COMUNE DI POLLA

OGGETTO: Procedura di Valutazione di Impatto Ambientale relativa al permesso di ricerca per idrocarburi liquidi e gassosi denominato "**Monte Cavallo**" presentato il 27.12.2016 *
proponente: Shell Italia E&P S.p.A. * osservazioni critiche * richiesta di archiviazione * richiesta di svolgimento di un'inchiesta pubblica

Osservazioni e controdeduzioni formulate ai sensi del DLgs. n. 152/2006 art. 24 comma 4° in relazione alla procedura VIA per il rilascio del permesso di ricerca di idrocarburi liquidi e gassosi denominato "Monte Cavallo" – proponente Shell Italia E&P spa

Figura 1: idrogeologia dei Monti della Maddalena inclusi nell'istanza Monte Cavallo (linea rossa punteggiata).

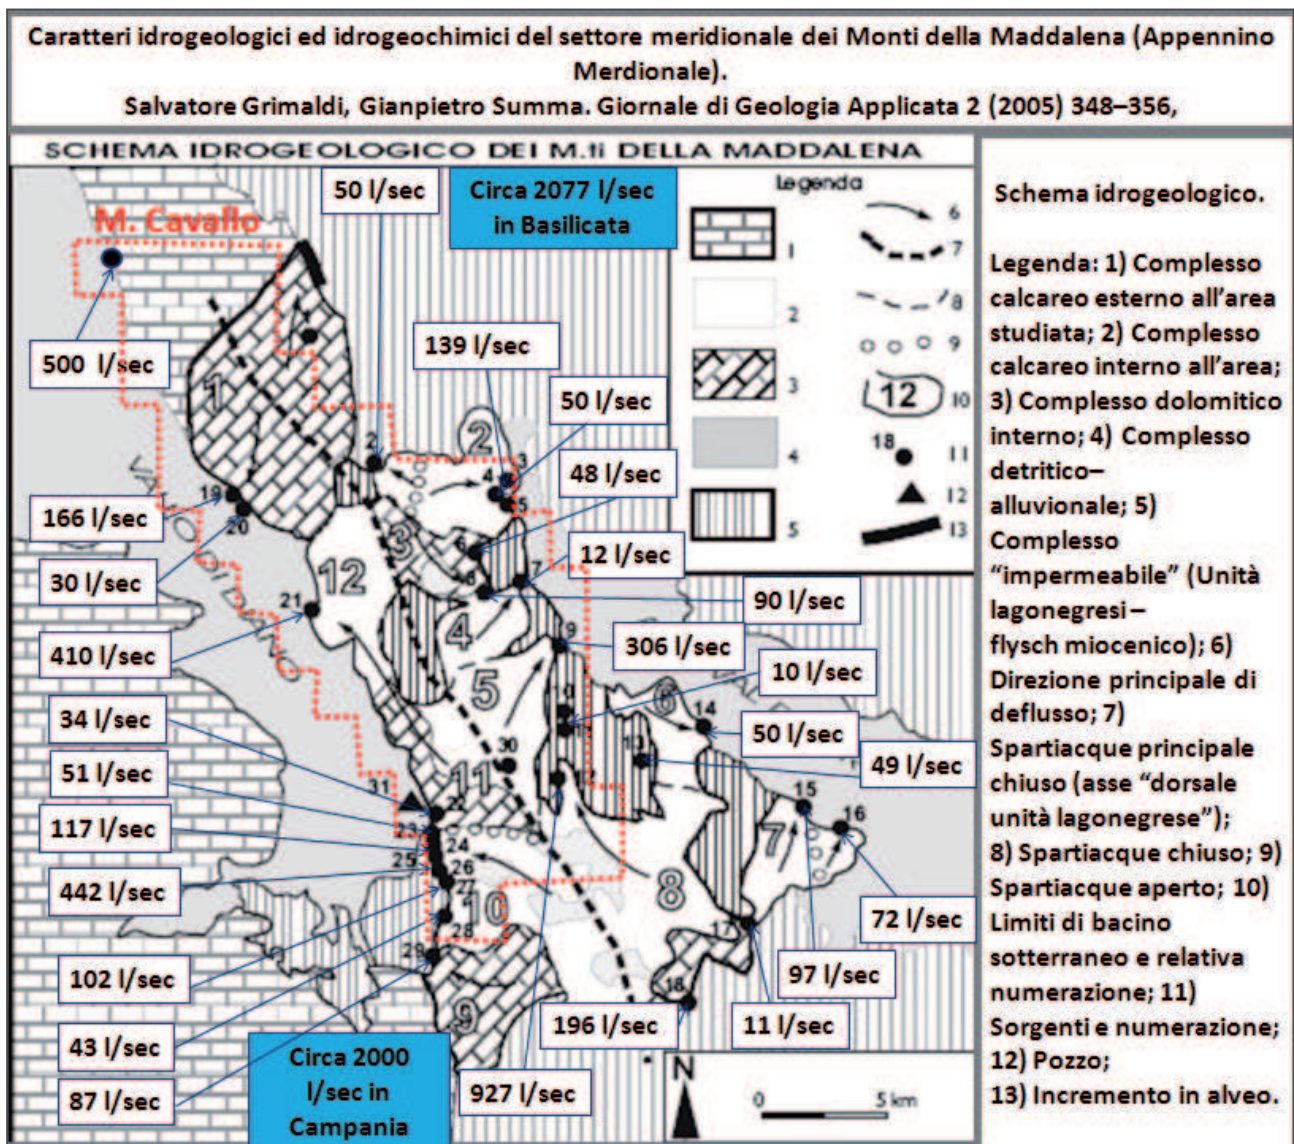
2.2) Il SIA risulta essere **carente** di un rilevamento in ordine alla **caratterizzazione idrica profonda** dell'area interessata dall'istanza atto ad individuare e delimitare i bacini endoreici con inghiottitoi, le aree senza deflusso idrico superficiale, il carsismo. Ciò è estremamente grave in quanto il complesso denominato Monti della Maddalena è un acquifero che eroga mediamente **oltre 4.000 litri al**

secondo di acqua. Orbene, se si considera che l'acquifero è predisposto per continuare ad erogare acqua potabile per l'**eternità** e che si tratta di una **risorsa** d'importanza (questa sì) **strategica** in quanto le acque che scorgano a quota variabile da circa 400 mt. a circa 800 mt. sono **insostituibili**, non si può non concludere che un loro eventuale inquinamento produrrebbe effetti disastrosi per tutte le comunità che utilizzano questa risorsa idrica, in termini di acqua potabile e di uso agricolo. Il SIA è privo di una carta **idrogeologica** con la rappresentazione delle principali sorgenti e della portata delle stesse, fattore che ostacola l'esplicitazione delle problematiche che l'attività petrolifera a farsi può motivatamente comportare per l'assetto idrogeologico dei Monti della Maddalena. Questi, è bene ribadirlo, costituiscono un acquifero carbonatico carsificato molto permeabile e vulnerabile all'inquinamento.

Figura 1a: in alto i bacini endoreici senza deflusso verso l'esterno drenati da inghiottitoi che alimentano direttamente le falde le cui acque scaturiscono in Basilicata (sorgenti dell'Agri) e in Campania (sorgente S. Giovanni in Fonte) con portata complessiva superiore a 800 litri al secondo.

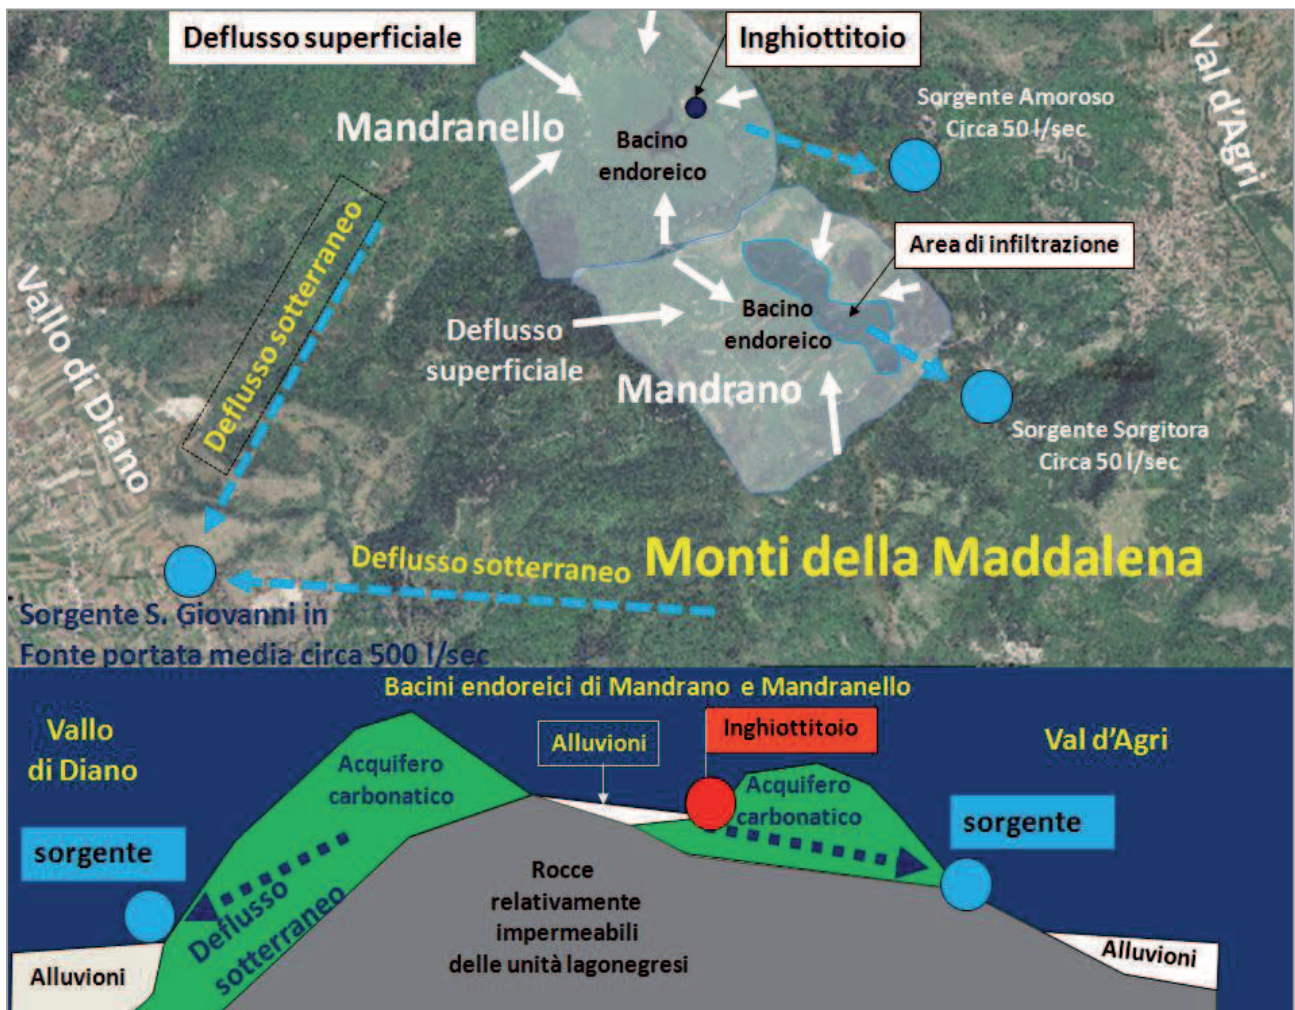
Nella figura 1a in alto sono rappresentati i bacini endoreici di Mandrano e Mandranello drenati da inghiottitoi che alimentano le sorgenti dell'Agri in Basilicata. Le frecce tratteggiate azzurre indicano il percorso delle acque sotterranee dalla zona di ricarica alle sorgenti ubicate nel Vallo di Diano e nell'alta val d'Agri. In basso è

rappresentata una sezione idrogeologica schematica dal Vallo di Diano alla val d'Agri.

Figura 1b: bacini endoreici drenati da inghiottitoi al limite esterno sudoccidentale dell'istanza Monte Cavallo (Magorno, Pian di Perillo). Il bacino endoreico di Spigno è compreso nell'istanza ed alimenta le sorgenti minerali di Montesano sulla Marcellana la cui acqua è imbottigliata.

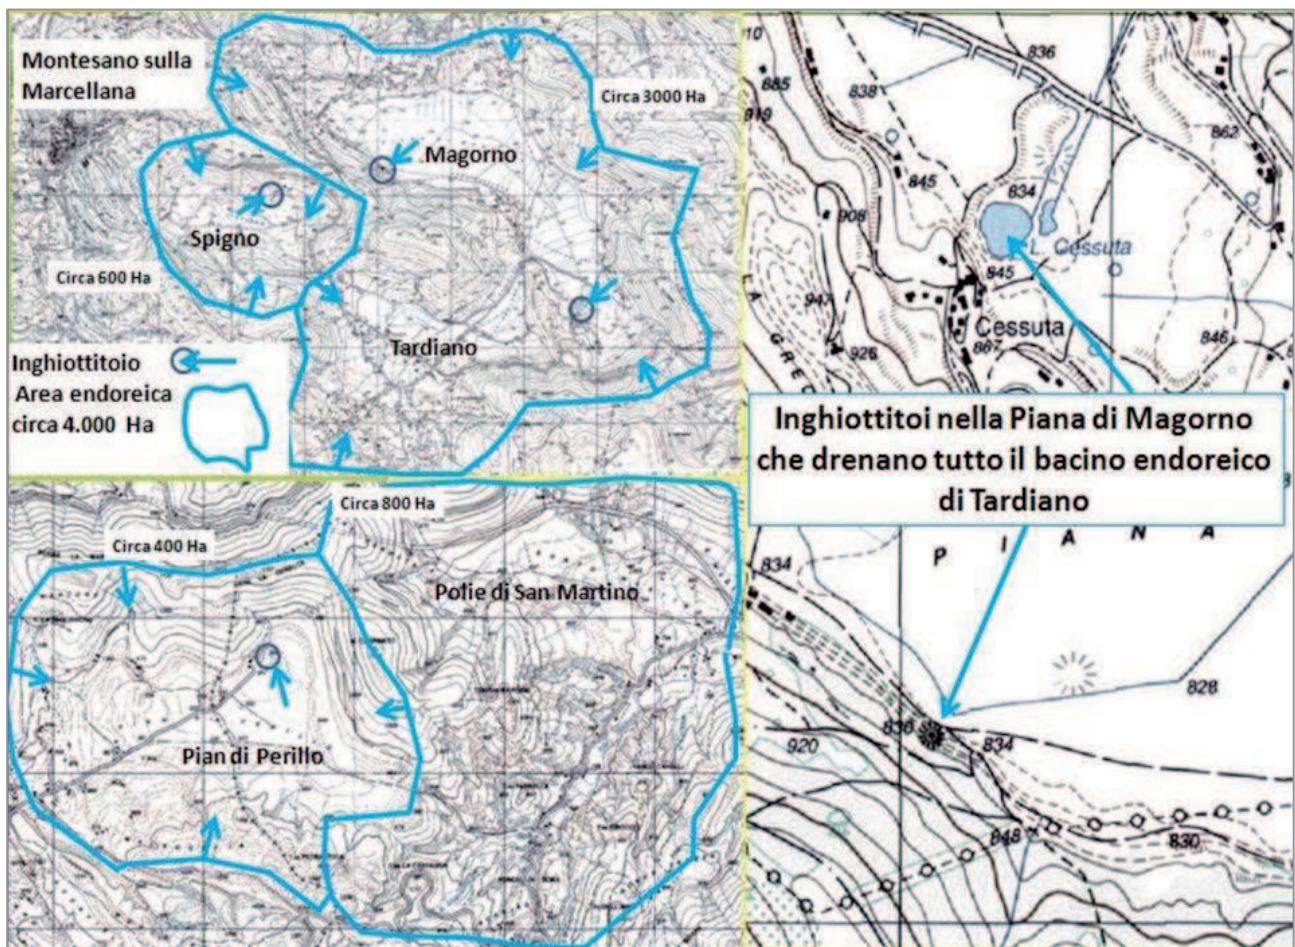
Nella figura 1b sono evidenziati altri bacini endoreici che si trovano nella parte meridionale del territorio delimitato nell'istanza Monte Cavallo.

Nel SIA non è stata trattata l'importanza degli acquiferi carbonatici carsificati e la loro vulnerabilità all'inquinamento come i Monti della Maddalena ed altresì manca ogni riferimento agli impatti delle attività petrolifere. Ciò è sconcertante in quanto nessuna persona dotata di buon senso può escludere a priori l'esistenza di una relazione tra questi ultimi e la risorsa idropotabile dell'area. Eppure la **vulnerabilità** degli acquiferi carbonatici carsici come i Monti della Maddalena è nota. Un'accurata valutazione delle problematiche del carsismo dell'area è di fondamentale importanza per la corretta valutazione degli impatti delle attività petrolifere al di sopra e attraverso un acquifero quali sono i Monti della Maddalena e per la conoscenza dei margini di sicurezza di eventuali incidenti in superficie e nel sottosuolo all'interno dell'acquifero carbonatico carsico generati dall'intervento. L'assenza dei dati in argomento

Figura 2: schema della circolazione idrica sotterranea dei Monti della Maddalena interessati dall'istanza Monte Cavallo.

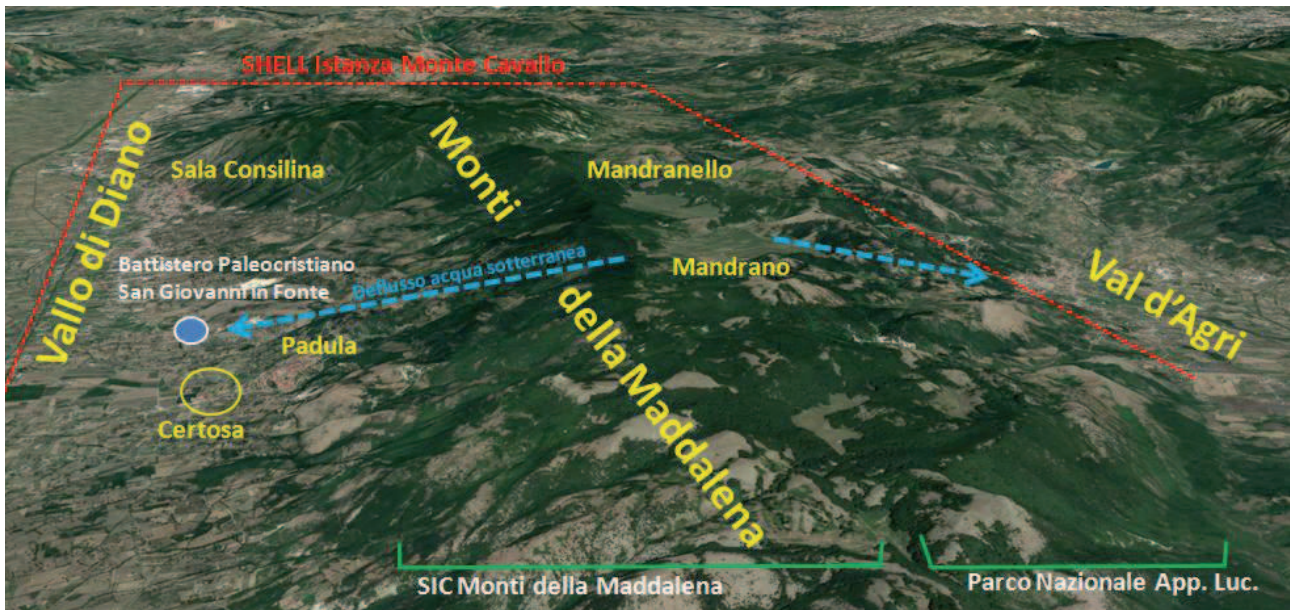
Come si vede nella figura che precede la parte occidentale in Campania dei Monti della Maddalena è interessata dal SIC Monti della Maddalena; la parte orientale in Basilicata ricade nel Parco Nazionale dell'Appennino Lucano. Apparentemente, le misure di protezione in superficie del medesimo acquifero sono diverse: la parte ricadente nel Parco Nazionale infatti è interessata dal divieto espresso di attività petrolifere [L. 9/1991 art. 6 comma 13; L. 394/91; decreto di istituzione dell'area protetta nazionale], mentre non risulta altrettanto per quella ricadente nel SIC. Tuttavia, è lecito ritenere che tale

divieto sia implicito nel dispositivo normativo sovraordinato a quanto disposto dagli strumenti di pianificazione locali laddove il primo predica il raggiungimento degli obiettivi di conservazione finalizzati a mantenere o migliorare lo stato di conservazione dell'habitat, tenuto conto del fatto che l'attività petrolifera è obiettivamente invasiva e pertanto incompatibile con i predetti obiettivi.

Figura 3 evidenze di tettonica attiva con riattivazione di faglie in seguito ai terremoti storici nell'area dell'istanza Monte Cavallo delimitata dalla linea rossa.

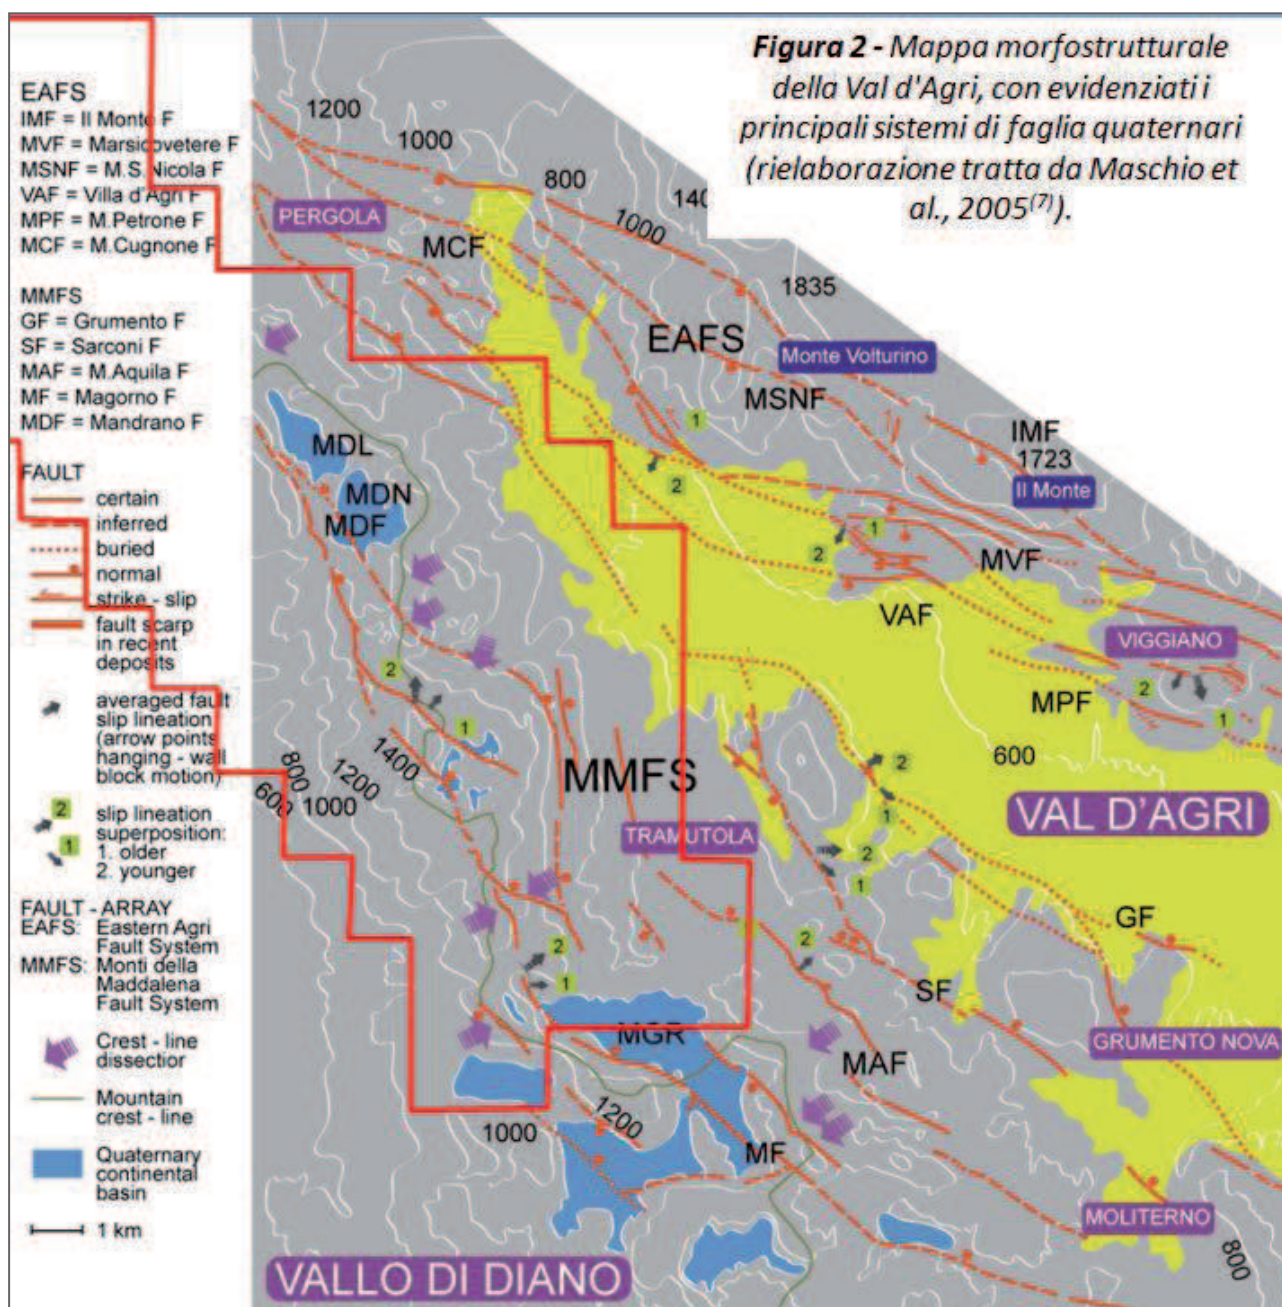
I dati disponibili evidenziano che l'area dell'istanza Monte Cavallo si trova nella fascia crostale nel cui sottosuolo si trovano faglie sismogenetiche e comunque nella fascia interessata non solo da tettonica attiva sismogenetica ma anche dalla tettonica lenta crostale che causa il lento e costante spostamento dell'Appennino verso l'Adriatico. Si fa presente che a pochi chilometri di distanza nella val d'Agri la tettonica crostale lenta determina breakouts delle perforazioni (**deformazioni**) eseguite pochi anni fa. Giova far notare che il SIA è privo di qualsiasi studio al

riguardo, circostanza che conferma la parzialità dello stesso.

Figura 5: le faglie sismogenetiche che interessano il sottosuolo delle istanze Monte Cavallo e La Cerasa secondo DISS 3.2.0 di INGV.

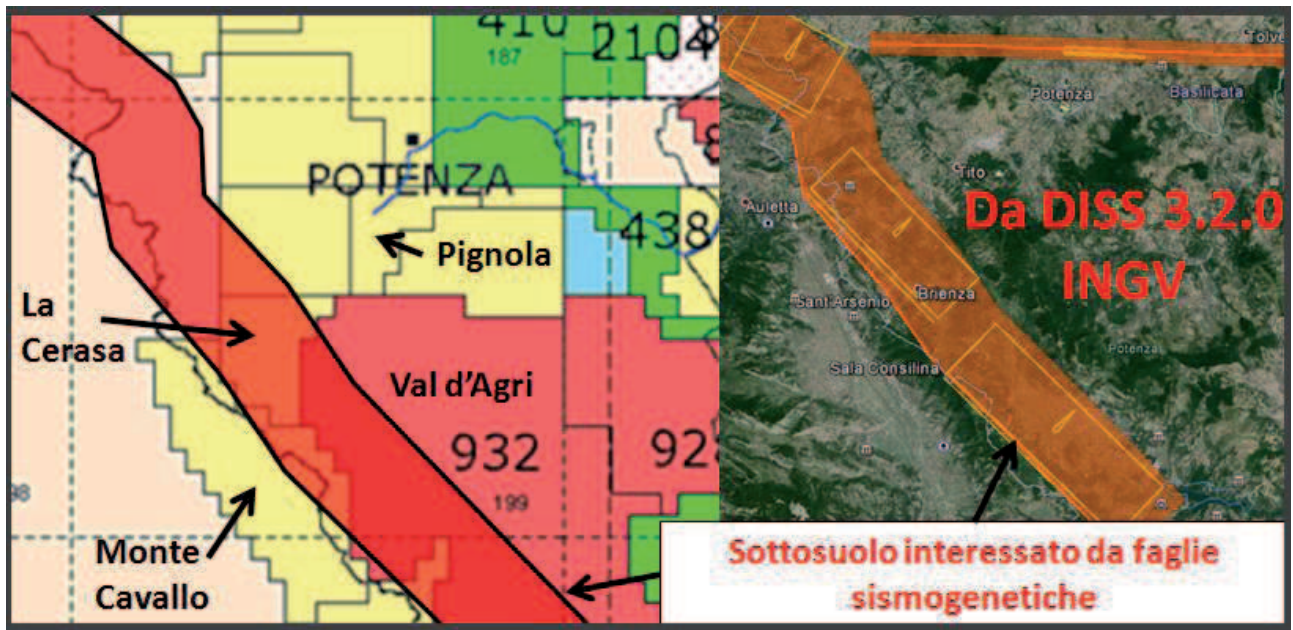
I riquadri **con linea gialla nella immagine a destra** individuano faglie sismogenetiche individuali che hanno originato i terremoti del 1561 (riquadro in alto nell'immagine a destra) e 1857 (**riquadri al centro e a sinistra, nell'immagine a destra, che interessano l'istanza Monte Cavallo**).

Studi scientifici hanno evidenziato che su una vasta parte dell'area inclusa nell'istanza Monte Cavallo sono state riscontrate rimobilizzazioni di faglie in relazione ad eventi sismici passati. Come è noto tali rimobilizzazioni avvengono **istantaneamente** quando l'area è interessata da terremoti

di magnitudo superiore a 6 come si è verificato recentemente anche nell'Italia centrale, dove è stata riscontrata la ripetuta rimobilizzazione della faglia del Monte Vittore e zone circostanti, e come è stato verificato anche in seguito al terremoto del 1980.

Tra le faglie evidenziate si sottolineano quelle di Mandrano e Mandranello che rappresentano bacini endoreici drenati da inghiottitoi.

Figura 6: schema idrogeologico dei Monti della Maddalena, già riportato nella figura 1, con evidenziazione in viola trasparente dell'area maggiormente interessata dalla rimobilizzazione di faglie in relazione ai terremoti del passato.

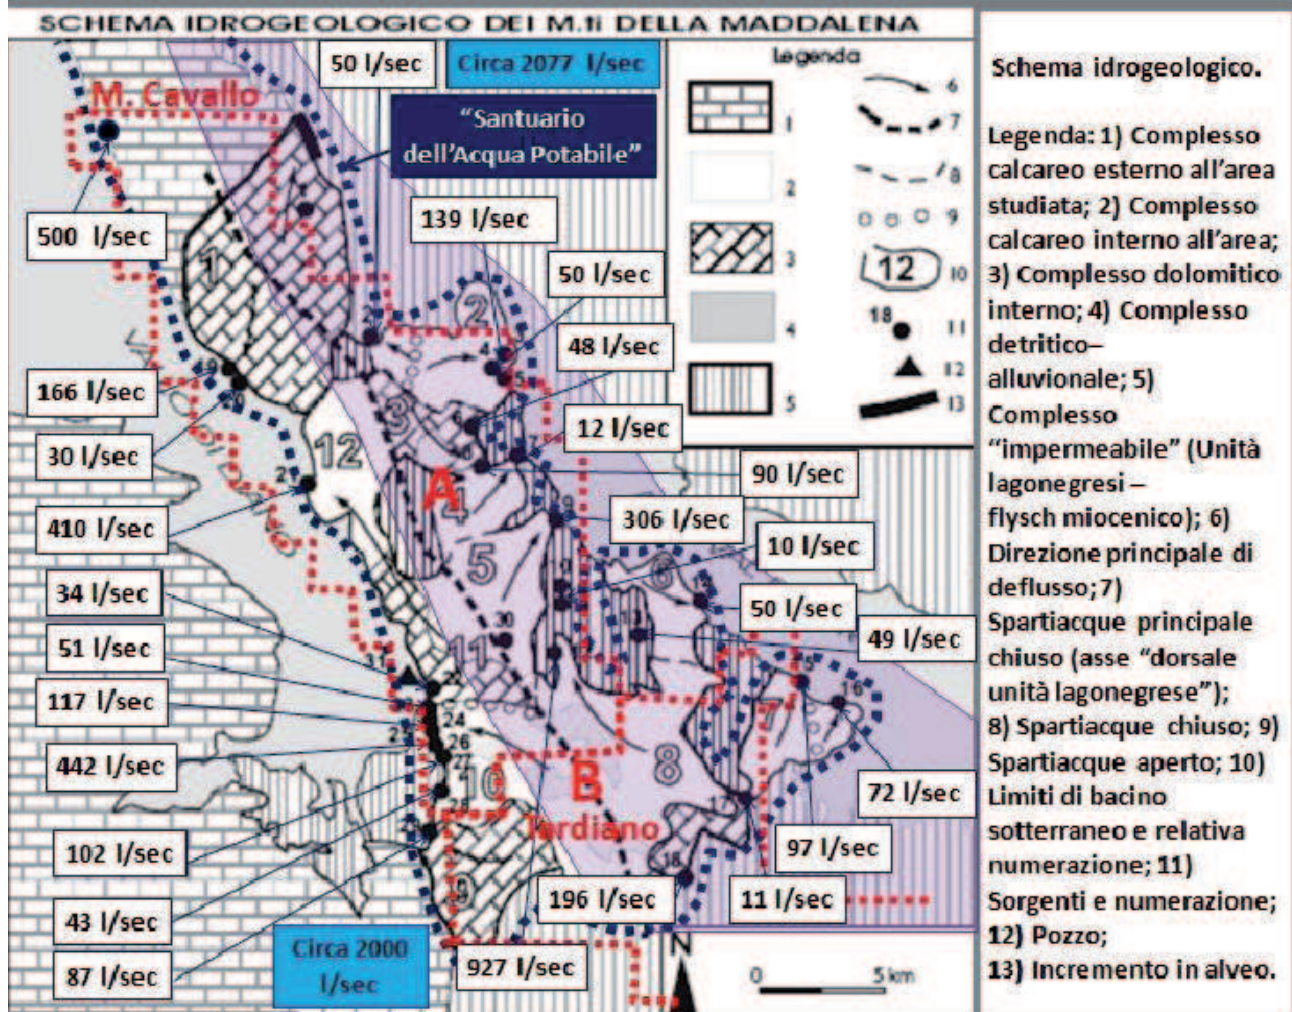
E' evidente che tale tettonica continua influirà sulla stabilità e tenuta dei pozzi anche negli anni prossimi aggravando le deformazioni già riscontrate nelle perforazioni della vicina val d'Agri

con probabile loro evoluzione in rotture vere e proprie.

E' pure evidente che i dati circa le deformazioni dei pozzi sono in possesso esclusivamente delle compagnie petrolifere le quali non hanno alcun interesse a divulgare i problemi di stabilità **e tenuta dei pozzi profondi** con conseguenti impatti ambientali sul sottosuolo e in superficie. Il problema dei breakouts [*dall'inglese to break out = scoppiare*] non è mai citato negli studi di impatto ambientale anche se tale fenomeno è ben noto nella letteratura scientifica; tale circostanza è quanto mai anomala in quanto non viene evidenziato un problema serio, reale e grave che può avere un impatto notevole sulle risorse idriche degli acquiferi interessati dalle perforazioni come nel caso di Monte Cavallo e delle altre istanze La Cerasa e Pignola.
